## OEnoviaFioul Confort OSCR 45 - OSCR 60 - OSCR 90 – OSCR 120

### Aide au diagnostic - Évolutions

N° ITOE0232-fr

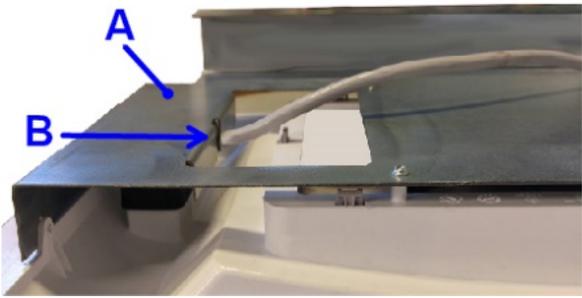
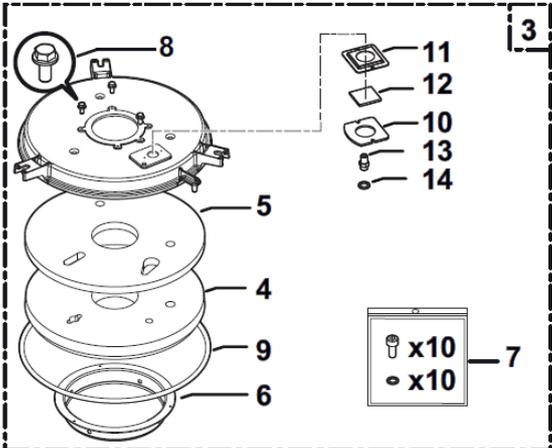
- Difficultés de démarrage : défaut d'allumage ou de détection de flamme : <b>E07.14</b> (brûleur 1) <b>E07.29</b> (brûleur 2)  - Perte de flamme : <b>H01.03</b> <b>E07.20</b> (brûleur 1) <b>E07.35</b> (brûleur 2)	Le tube de flamme peut se desserrer et créer une recirculation parasite	<b>Tube de flamme avec bossage de verrouillage</b>  <b>Pièces de rechange :</b> 7661453 Tube de flamme	<b>Uniquement OSCR 60 /120</b> <b>04.03.2020</b> à partir du n° de série brûleur commençant par : <b>040320...</b>

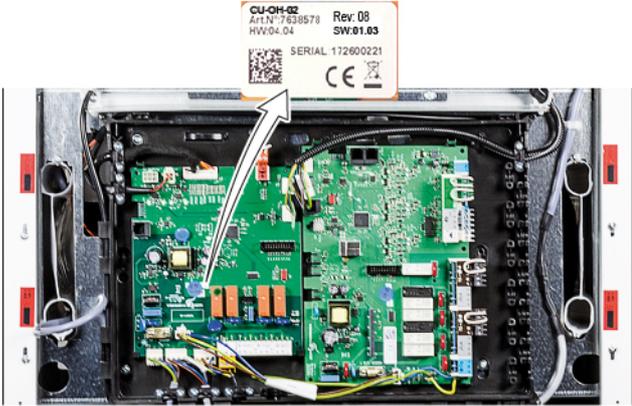
- Difficultés de démarrage : défaut d'allumage ou de détection de flamme : <b>E07.14</b> (brûleur 1) <b>E07.29</b> (brûleur 2)	Angle de pulvérisation trop fermé	<b>Nouveau gicleur Steinen 80°S avec angle de pulvérisation plus ouvert, favorise l'allumage.</b>  <b>Pièces de rechange :</b> 7737903 Gicleur Steinen 80°S	<b>Uniquement OSCR 60 /120</b> <b>02.01.2020</b> à partir du n° de série brûleur commençant par : <b>020120...</b>

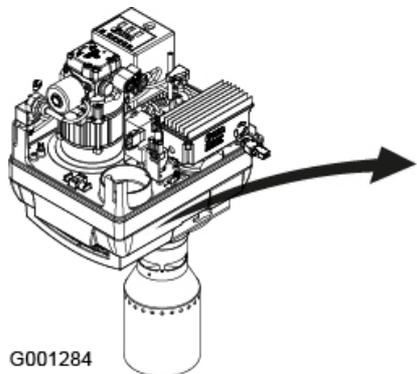
Symptômes / codes erreur (Se référer également à la liste des codes erreurs en notice)	Autres causes possibles (en complément des causes indiquées en notice)	Évolutions / Description	Appareils concernés / Dates d'application
<p>- Difficultés de détection de flamme</p> <p>- Défaut d'allumage : <b>E07.14</b> (brûleur 1) <b>E07.29</b> (brûleur 2)</p> <p>- Perte de flamme : <b>H01.03</b> <b>E07.20</b> (brûleur 1) <b>E07.35</b> (brûleur 2)</p>	<p>Dans certaines conditions La cellule de détection de flamme KLC 2002 ne délivre pas un signal fiable (réseaux biphasiques, Neutre flottant,...).</p>	<p><b>Nouvelle cellule IRD 1010.1 axiale rouge.</b></p>  <p><b>Pièces de rechange :</b> 7611747 Cellule IRD 1010.1 (rouge)</p>	<p><b>Tous</b></p> <p><b>17.09.2019</b></p> <p>à partir du n° de série brûleur commençant par : <b>170919...</b></p>
<p>- Défauts d'allumage intempestifs :</p> <p><b>E07.14</b> (brûleur 1) <b>E07.29</b> (brûleur 2)</p>	<p>Le coffret de sécurité RV avec soft 119 pouvait se mettre en « Défaut absence de flamme » car perturbé par la communication avec la régulation pendant le temps de sécurité et cela malgré la détection de la flamme par la cellule.</p>	<p>La nouvelle version soft <b>119</b> coffret de sécurité RV solutionne ce problème. Pour vérifier le soft installé voir étiquette sur boîtier :</p>  <p><b>Pièces de rechange :</b> <b>7661730</b> Coffret de sécurité BB-LMV-P</p>	<p><b>Surtout OSCR 60 /120</b> (Modification généralisée sur toute la gamme).</p> <p><b>18.03.2020</b></p> <p>à partir du n° de série brûleur commençant par : <b>180320...</b></p>

<p>- Erreur moteur brûleur :</p> <p><b>E07.16</b> (brûleur 1) <b>E07.31</b> (brûleur 2)</p>	<p>Les 2 composants (coffret de sécurité et coffret moteur modulant) intègrent une fonction de surveillance moteur qui peut se déclencher en cas de fluctuation de la tension secteur, ou en cas de microcoupures. Ceci déclenche la mise en sécurité.</p>	<p>Le coffret RV avec soft <b>120</b> intègre une nouvelle logique qui augmente les plages de tolérance afin de réduire les occurrences de déclenchement. Pour vérifier le soft installé : voir l'étiquette située sur le boîtier</p>  <p><b>Pièces de rechange :</b> <b>7661730</b> Coffret de sécurité BB-LMV-P</p>	<p><b>Tous</b></p> <p>Prévisionnel <b>30.09.2020</b></p>
		<p>Nouvelle version du boîtier moteur :</p> <ul style="list-style-type: none"> <li>- Évolution du soft (<b>Rev AG</b>) la puissance mini de coupure du boîtier est abaissée.</li> <li>- Évolution du hardware (à partir du n° de série commençant par <b>E4</b>...) : modification d'une résistance augmentant le seuil haut.</li> </ul> <p>Pour vérifier le soft installé : voir l'étiquette du boîtier moteur :</p>  <p><b>Pièces de rechange :</b> 7661523 Coffret moteur du brûleur modulant</p>	<p><b>Tous</b></p> <p><b>18.03.2020</b></p> <p>à partir du n° de série brûleur commençant par : <b>180320...</b></p>
